改善箇所説明図①

改善の内容

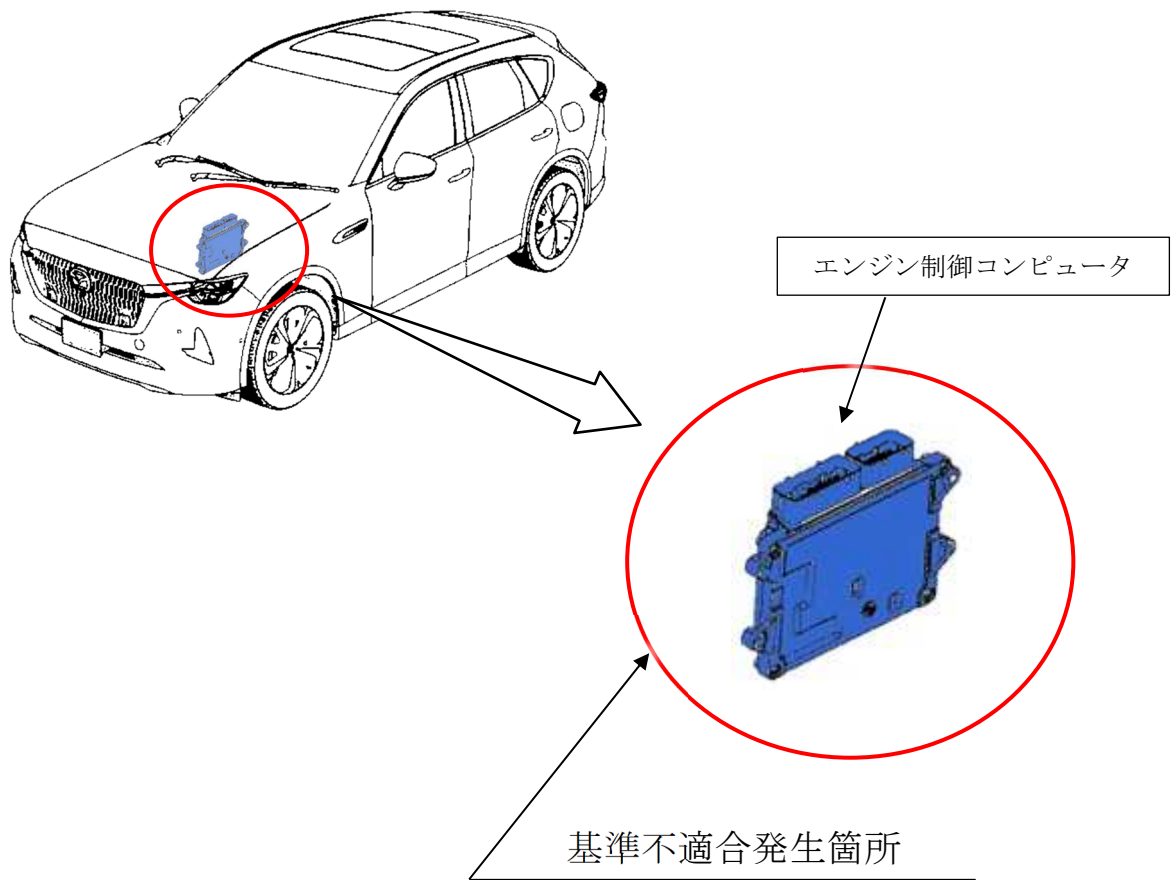
エンジン制御コンピュータにおいて、燃料蒸発ガス濃度の学習条件が不適切なため、ページバルブが開弁していない際に学習し、実際よりも低い濃度として判定することがある。そのため、走行直後など、燃料タンク内の燃料温度が高くなり、高濃度のガスがエンジンに取り込まれた場合に失火し、最悪の場合、エンストするおそれがある。

全車両、エンジン制御コンピュータの制御プログラムを対策プログラムに修正する。

識別：車台番号打刻のハイフン後二番目の数字上部に黄ペンを塗布する。
